**Erdaushubzwischenlager (Deponie) Dietenbach in Freiburg i.Br.:
Grundwasser-/Trinkwasserschutz – neue Aspekte**

ANLAGE zum Schreiben von ECOtrinoa e.V. 11.3.2021 an das Regierungspräsidium Freiburg betr. Erddeponie Dietenbach

Erörterung zur wasserrechtlichen Planfeststellung Gewässerumbau Dietenbach

10. Bauten im Grundwasser:

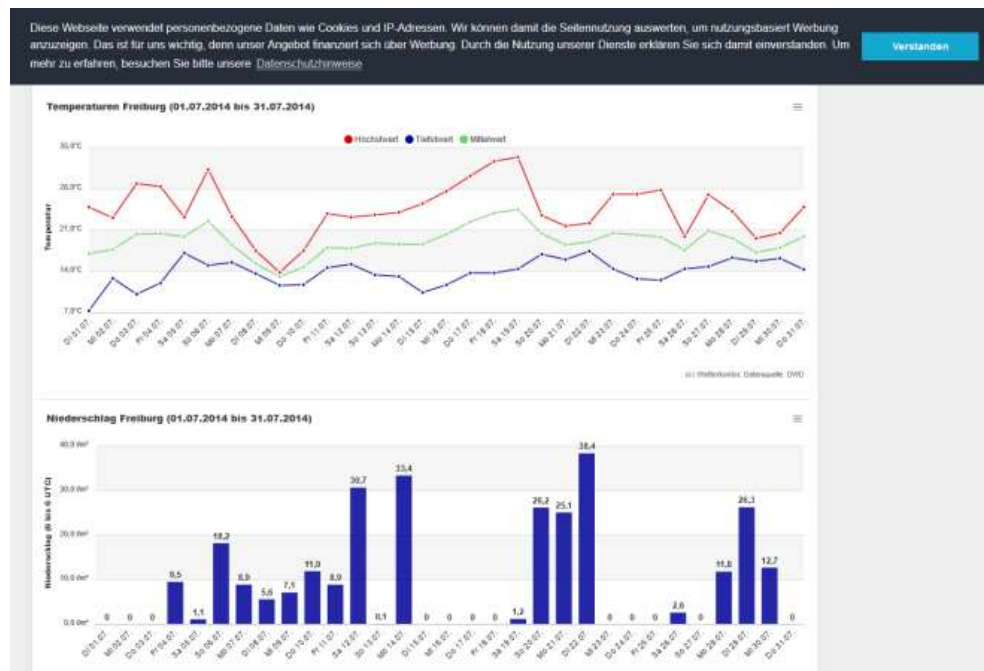
Das zeigt schon der Unterschied bei der Meßstelle 1-BG vom 6.8.2014 zum 11.8.2014: 14 cm Änderung. (Tabelle 4 bei Ziffer 6 von Roth, und Anlage 3 dort mit Lageplan, s.u. bei Problem 4)

Abbildung 3.7 Grundwasserflurabstand bei MW für den Planungsraum (Stand 2012)

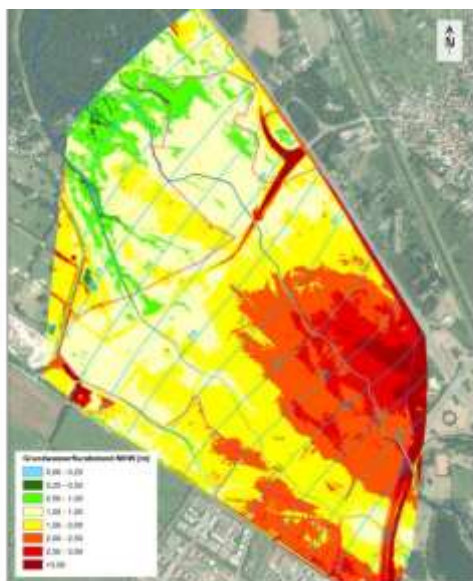
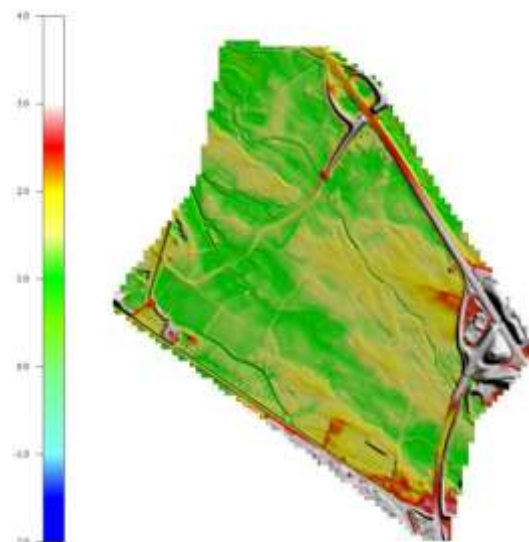
Gut 100 m nördlich von RKS-10 B (s.u. Anlage 3 Lageplan s.u. S. 13 bei uns. PS 11.3.2021: hier S 9+10) haben Messungen von Aktiven um den 10. Febr. 2021 herum Grundwasserspiegel von nur 60 bis 80 cm unter Bodenoberkante ergeben und zwar dort, wo nach Grundwasserlagekarte 1,5 bis 2 m vorliegen sollten: im gelben Bereich nahe zum weißen Bereich nördlich des Dietenbachs. Quelle für Letzteres: nachfolgende Abb. aus Anl. 1 Wald & Corbe (Juli 2020) S. 17.

D.h. die Grundwasserabstände können zeitweise erheblich kleiner sein als die Abstände nach Roth (2014) von 1 m bis 2 m im fraglichen Bereich nicht weit östlich der Str. zum Tiergehege .
Das dürfte sehr nachteilig sein für die Arbeiten seitlich des Bachs, s.a. Problem 3 !

Abbildung 2.6 Beobachtete GW-Stände im Umfeld zum Untersuchungsgebiet Dietenbach für den Zeitraum 2001 bis Ende 2014 (Stand 11.08.2014)

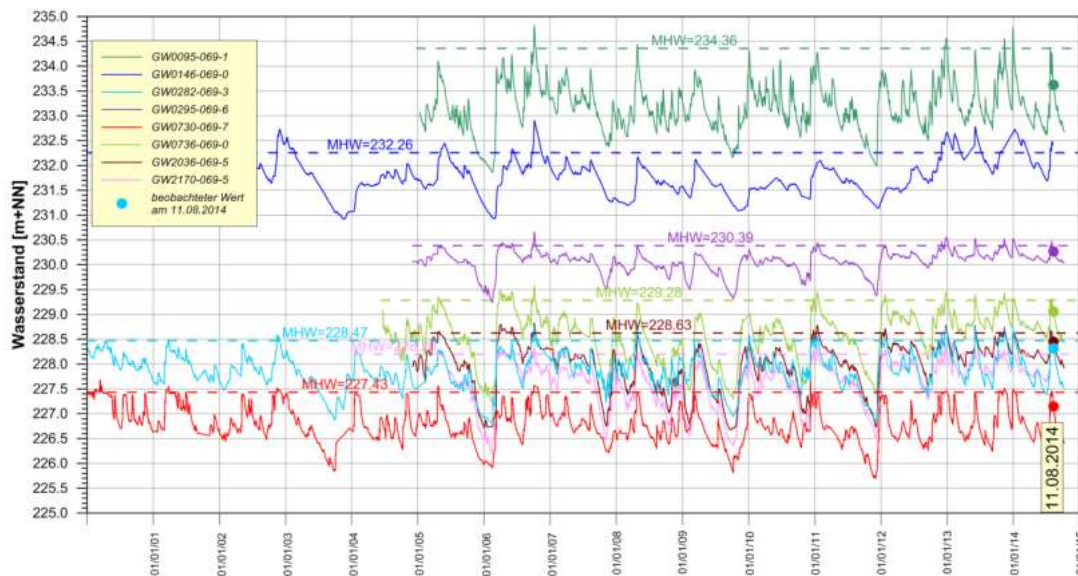
- a) nach überwiegend sehr wenig Regen ab 31.7. (korr. 2014!) und viel Niederschlag im Juli (korr. 2014!) liegt der **Grundwasserabstand am 14.8.(korr.: 11.8.“!) schon z.B. ca. 30 cm niedriger als das Maximum** von Ende Juli (rote und untere violette Kurven)
- b) die Unterschiede binnen einen Jahres können 1 m überschreiten (PS 11.3.2021: 1,5 m, teils sogar 2 m)

Unsere Bewertung: auch hier große Probleme mit dem Grundwasserschutz!

Tab. 4: Grundwassersituation im Zeitraum 04. bis 11.08.2014

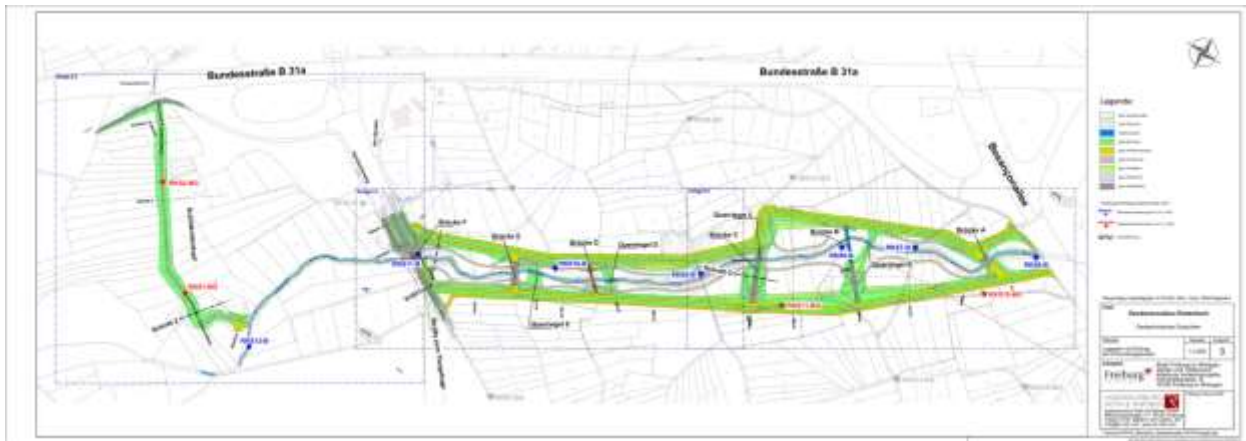
Leider finden mehrere Bauwerksgründungen bis ins Grundwasser hinein statt z.B. für die Dämme (siehe Anl. 11 zu Anlage 8, bei Roth 2014).

Das sollte aber vermieden oder besser untersagt werden. Warum?

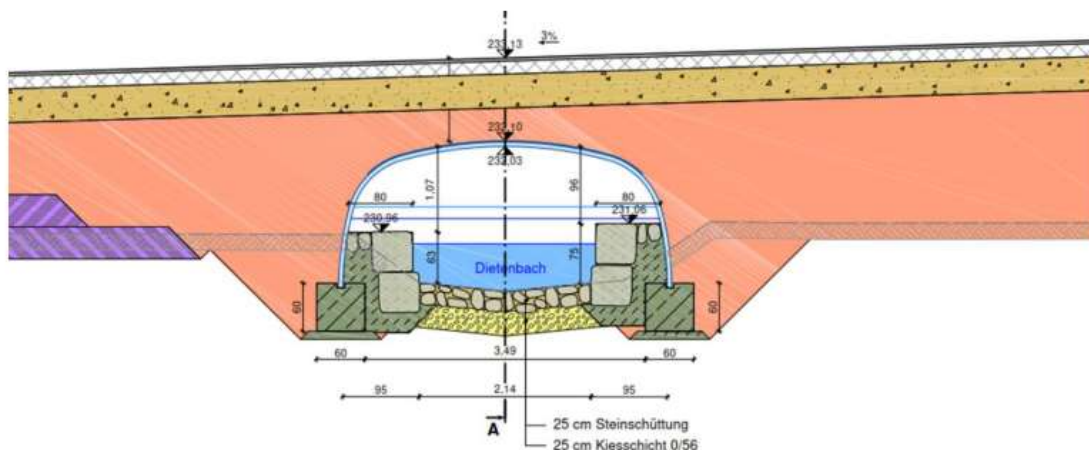
Die Schwere der baulichen Eingriffe in den naturschutzgesetzliche geschützten Dietenbach samt uferbegleitender Auwaldgalerie verdeutlichen 3 von mehreren ähnlichen beabsichtigten Bauwerken die nachfolgenden Abb. aus Wald und Corbe (2020)S. 60ff. Man beachte dass z.T. auch Spundwände eingebaut werden.
